FERROVIE DELLO STATO
SERVIZIO IMPIANTI ELETTRICI

CIRCOLARE tipo di pubblicazione	IE.n. sigla	292; progressivo	833 834 argomento
530 unità mittente		21.6.1982 data

OGGETTO: Nuova edizione della "Istruzione per l'esercizio dei passaggi a livello". -
-allegati: n.2 -

Schemi di principio per l'adeguamento
degli impianti di passaggio a livello
di linea alla normativa dell'O.S 14/1982

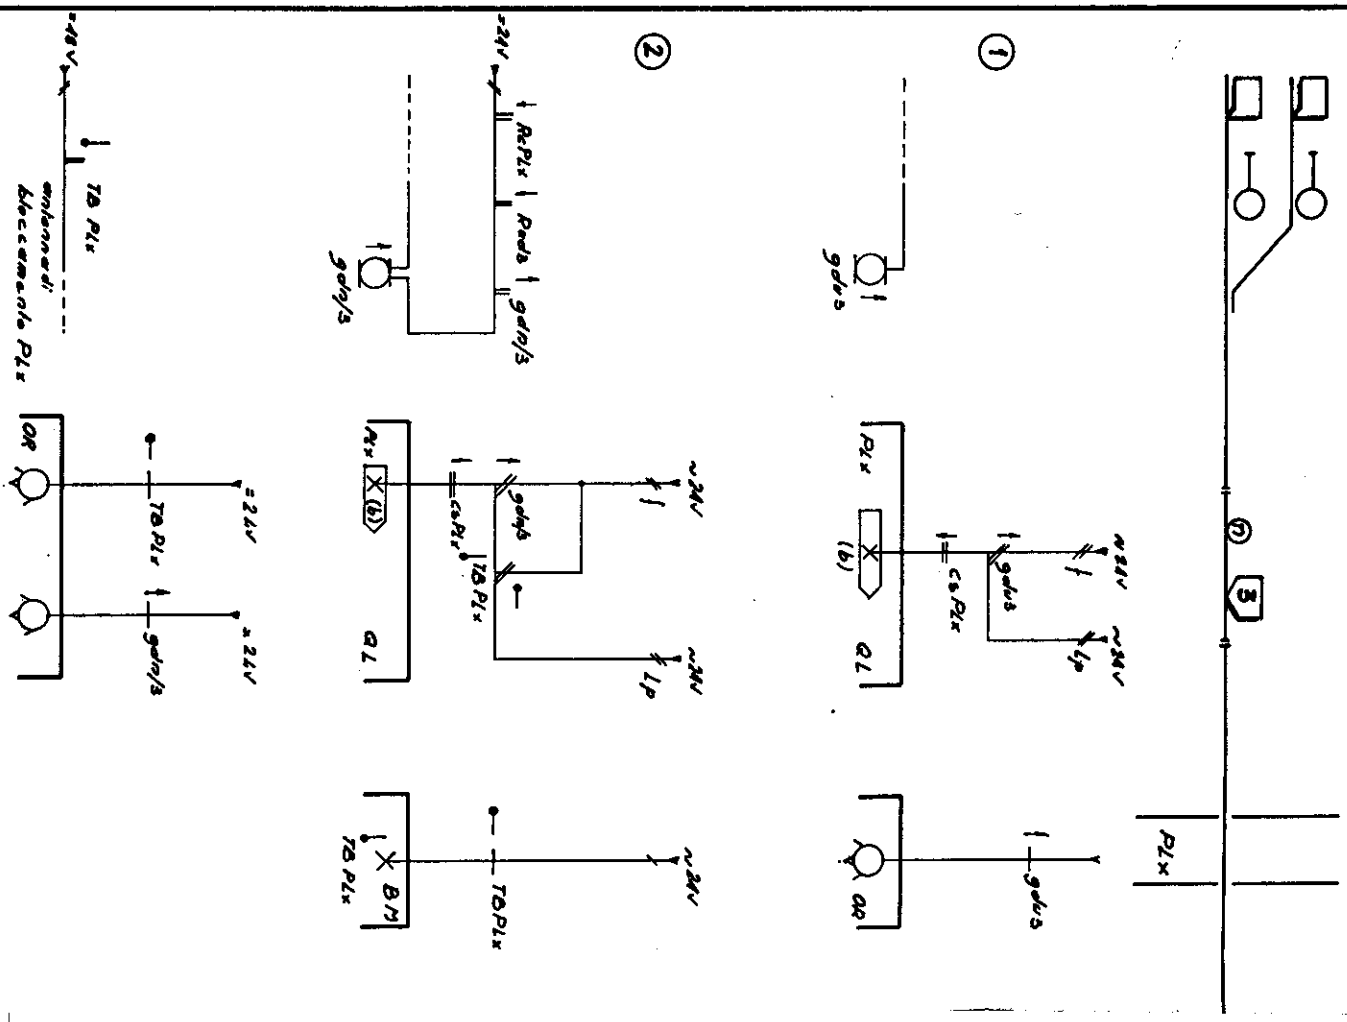
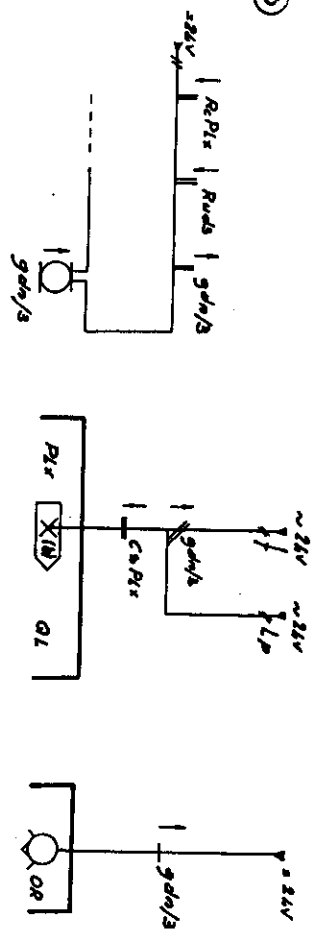
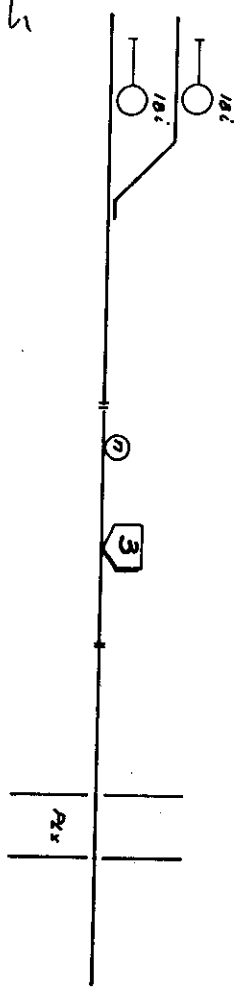
Lo schema di principio V 283, allegato alla presente, indica le soluzioni circuitali da adottare in alcuni casi tipici; ad esse ci si dovrà riferire, per analogia, negli impianti che presentassero configurazioni diverse da quelle considerate.

Lo schema 1 del citato disegno, si riferisce ad un impianto ACEI senza segnalamento di manovra; in tale tipo di impianto la richiesta continuità del bloccamento di antenna, garantita dalla diseccitazione del relè finale di itinerario, sarà ottenuta dal D.M., nei casi in cui non si sia verificato il bloccamento del punto origine di un itinerario di partenza, con l'azionamento del tasto Tm. Pertanto la condizione di diseccitato del relè finale di itinerario dovrà essere inserita sul circuito della citata ripetizione.

Nel caso di impianti ACEI con segnalamento di manovra ove l'azionamento del tasto Tm non determina in genere il bloccamento dell'intero itinerario si istituirà un tasto di bloccamento di linea, TBPL secondo lo schema 2 del disegno allegato.

Nello stesso disegno lo schema 3 presenta una soluzione circuitale da adottare negli impianti ACEI senza segnalamento di manovra per i quali si siano realizzati relè di punto finale d'itinerario, appositi per i treni.

E' evidente che nel caso di apparati a leve si dovrà prevedere l'impiego del tasto TBPL, come indicato nello schema 4.

In tutti i casi considerati nello schema V 283, o analoghi, nei quali la validità della ripetizione ottica ai fini dell'utilizzazione, con segnale a via impedita, del consenso del posto di custodia è subordinata ad interventi del D.M., la ripetizione stessa dovrà essere di colore bianco.

Si fa rilevare, infine, che nel caso dello schema 1 e dello schema 2, o analoghi, la validità della ripetizione del consenso del posto di custodia è subordinata, oltre che all'eventuale azionamento del tasto Tm, anche, in ogni caso, all'accertamento da parte del D.M. che sia completamente accesa la striscia dei bloccamenti dell'itinerario voluto.

Schemi di principio per l'adeguamento degli impianti di passaggio a livello muniti di semi barriere automatiche e segnali stradali alla normativa dell'O.S. 14/1982

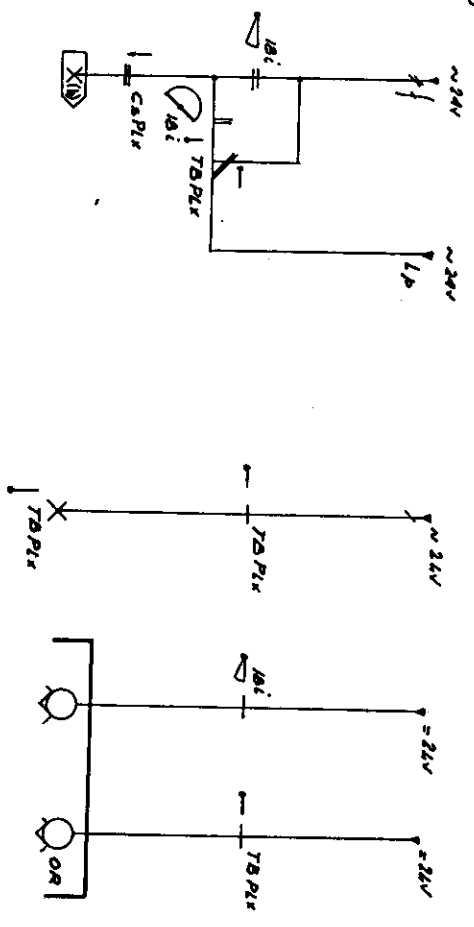
Lo schema di principio V 284 per la realizzazione del detto collegamento è presentato in allegato.

Le modifiche essenziali, rispetto allo schema attuale consistono nell'esclusione del ramo di alimentazione del relè All a', quando esistono le condizioni di presenziamento del P.L. e nell'introduzione di un tasto piombato Tr All a' (riassetto allarme a) da azionare da parte del DM quando siano state eliminate le condizioni che hanno determinato l'allarme.
